- 改模要求  
 1、6124改模, 正面面板加孔, 见图;  
 2、内部有两个柱子需要去掉;  
 3、加工时其中一个孔的位置要改, 其他按原图; 见图

制图 Drawing	审核 Auditing	批准 Confirm	客户名称 Custom Name	航天智保 宁波三和壳体公司	材料 Material	ABS	
陈红羊			产品名称 Product Name	面板	图纸比例 Drawing Scale	1:1	A
2008 080708			产品编号 Product Code	6124-1A	视图 Project View	(mm)	
共 页 第 页			宁波三和壳体公司 NINGBO SANHE ENCLOSURE CORPORATION		中国·宁波慈溪 TEL:+86(574)63226910 FAX:+86(574)63226900

SECTION A - A

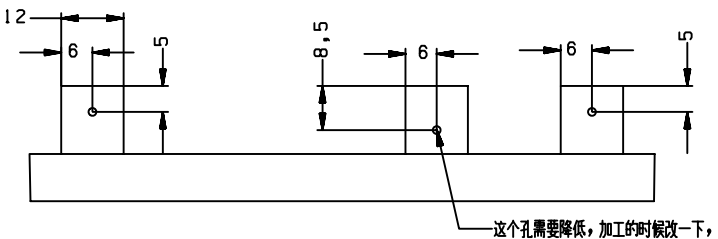
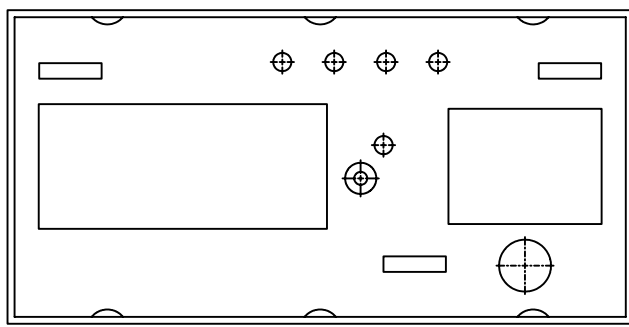
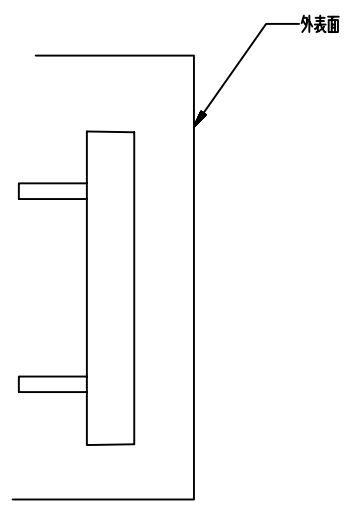
此块需要改模, 做成镶块

这个孔需要降低, 加工的时候改一下,
